**Conseil économique et social**

**Forum mondial de l'harmonisation des Règlements
concernant les véhicules**

Groupe de travail de la sécurité passive

Proposition de nouveau Règlement sur les chocs avant**Propositions d'amendements au projet de nouveau
Règlement (ECE/TRANS/WP.29/GRSP/2014/10)****Communication de l'expert de la France, Président du groupe
de travail informel du choc avant***

Modèle A

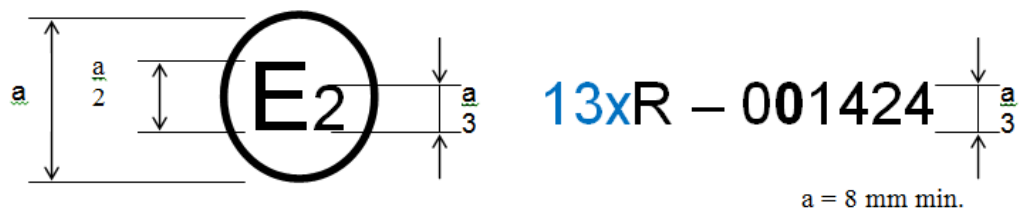
La marque d'homologation ci-dessus, apposée sur un véhicule, indique que le type de ce véhicule a été homologué ~~aux Pays-Bas (E 4)~~ **en France (E2)** en ce qui concerne la protection des occupants en cas de choc avant, en application du Règlement n° **13x [X]**, sous le numéro d'homologation **001424**. Le numéro d'homologation indique que l'homologation a été délivrée conformément aux prescriptions du Règlement n° **13x [X]** tel que modifié par la série **020** d'amendements.

Modèle B

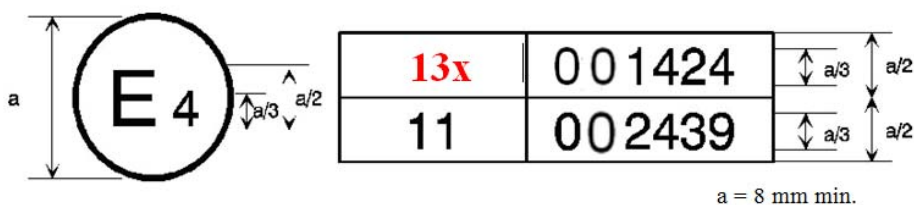
La marque d'homologation ci-dessus, apposée sur un véhicule, indique que le type de ce véhicule a été homologué aux Pays-Bas (E 4), en application des Règlements n°s **13x [X]** et **11**¹. Les deux premiers chiffres des numéros d'homologation signifient qu'aux dates où les homologations respectives ont été délivrées, le Règlement n° **13x [X]** comprenait la série **020** d'amendements et le Règlement n° **11**, la série **020** d'amendements».

Figure 1

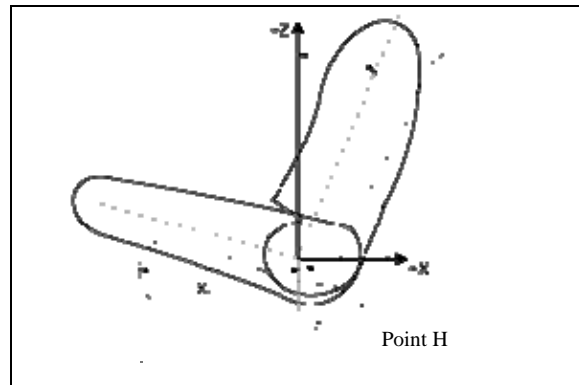
- «3. {Installation du mannequin HYBRID III 5^e femme du cinquième centile sur le siège passager }

Les dimensions longitudinale et verticale du point «H» sont représentées par les coordonnées (X_{50eM}, Z_{50eM}) et les dimensions longitudinale et verticale du point «H 5^e», par les coordonnées (X_{5eF}, Z_{5eF}). XSCL est la distance horizontale entre le point «H» et le point le plus en avant du coussin du siège (voir fig. 1). La formule ci-dessous permet de calculer le point «H 5^e». On notera que X_{5eF} doit toujours être plus en avant que X_{50eM}.

$$X_{5eF} = X_{50eM} + (93\text{mm} - 0,323 \times XSCL)$$

$$Z_{5eF} = Z_{50eM}$$

Figure 2
Distance initiale entre les genoux du mannequin Hybrid III femme du cinquième centile

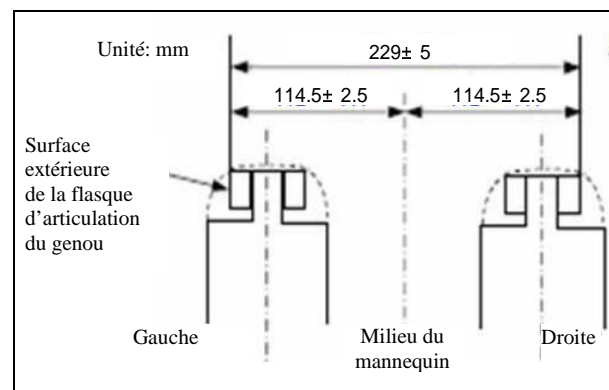
Les cuisses du mannequin d’essai passager doivent reposer sur le coussin du siège dans la mesure où la position des pieds le permet. La distance initiale entre les surfaces extérieures des flasques d’articulation des genoux doit être de ~~[270 mm \pm 10 mm]~~ **[229 mm \pm 5 mm]**, comme indiqué à la figure 2. Les deux jambes du mannequin passager doivent autant que possible être situées dans des plans longitudinaux verticaux. Des réglages mineurs pour permettre le positionnement des pieds dans les diverses configurations de l’habitacle, conformément au paragraphe 3.6, sont autorisés.

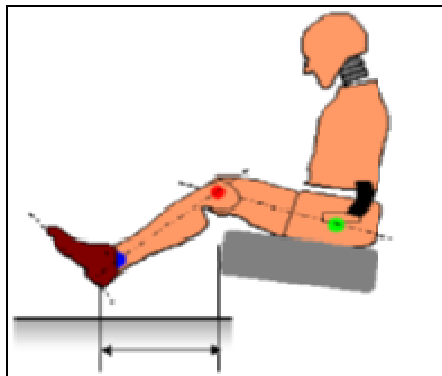
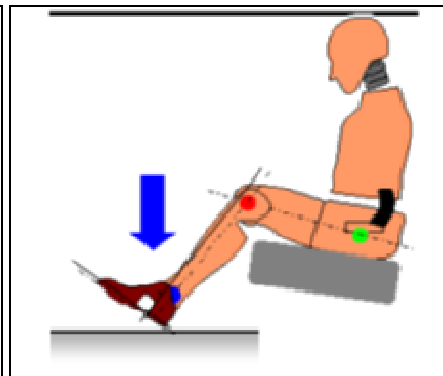
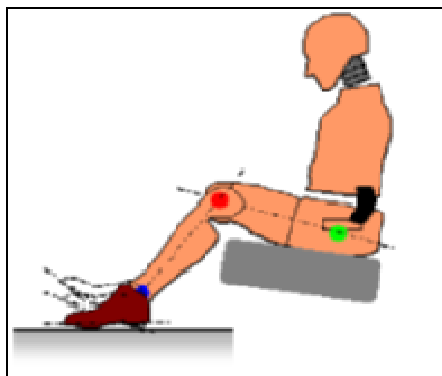
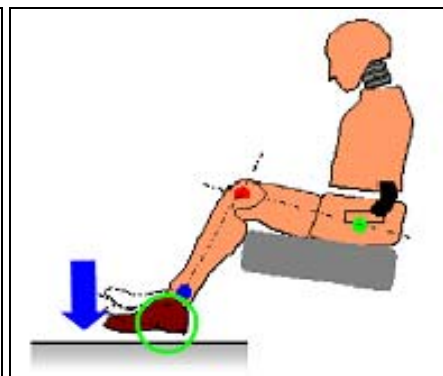
3.6.1 ~~Les talons du mannequin d’essai passager doivent être positionnés le plus loin possible vers l’avant et doivent reposer sur le plancher. Les deux pieds doivent être placés aussi plats que possible sur la partie oblique du plancher.~~

Leur axe médian longitudinal doit être aussi parallèle que possible à l'axe médian longitudinal du véhicule.

Les jambes doivent être placées aussi loin que possible de l'avant du coussin du siège, tandis que les cuisses sont maintenues en contact avec le coussin, comme le montre la figure a). Sur la figure b), on voit que chaque jambe est abaissée jusqu'à ce que le pied entre en contact avec le plancher, tandis que le pied et le tibia sont maintenus à angle droit l'un par rapport à l'autre et que l'angle d'inclinaison de la cuisse ne change pas. Lorsque chaque talon est en contact avec le plancher, le pied doit être soumis à une rotation telle que les orteils entrent autant que possible en contact avec le plancher, comme le montre la figure c).

S'il n'est pas possible de mettre chaque pied en contact avec le plancher, le pied doit être abaissé jusqu'à ce que le mollet entre en contact avec l'avant du coussin ou que l'arrière du pied entre en contact avec l'intérieur du véhicule. Le pied doit être maintenu autant que possible parallèle au plancher, comme on le voit sur la figure d).

Dans le cas où un élément du véhicule fait obstacle, il convient de faire tourner le pied au minimum autour du tibia. Si l'obstacle est toujours présent, on fait tourner le fémur afin de l'éviter ou de l'amoinrir. Le pied doit être déplacé vers l'intérieur ou l'extérieur tandis que la distance qui sépare les genoux reste la même.
